Express5800/T110k-S, T110k, T110kバリューモデル ご使用時の注意事項

CBZ-050461-001-19

■ 16GBメモリボードを新規に取り付ける場合について

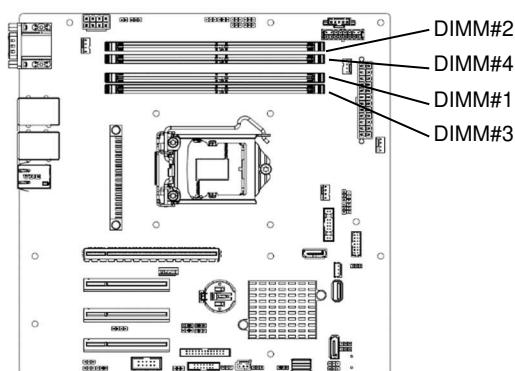
16GB メモリボードにはSamsung社製とMicron Technology社製のものがあります。

メモリボードを3枚以上取り付ける場合は、以下に従って取り付けてください。

- ・ DIMM#1とDIMM#3に両社のメモリボードを混在して取り付ける場合は、DIMM#1側にSamsung社製、DIMM#3側にMicron Technology社製のメモリボードを取り付けてください。
- ・ DIMM#2とDIMM#4に両社のメモリボードを混在して取り付ける場合は、DIMM#2側にSamsung社製、DIMM#4側にMicron Technology社製のメモリボードを取り付けてください。

メモリボードの社名は、メモリボードに貼られているラベルの表示をご確認ください。
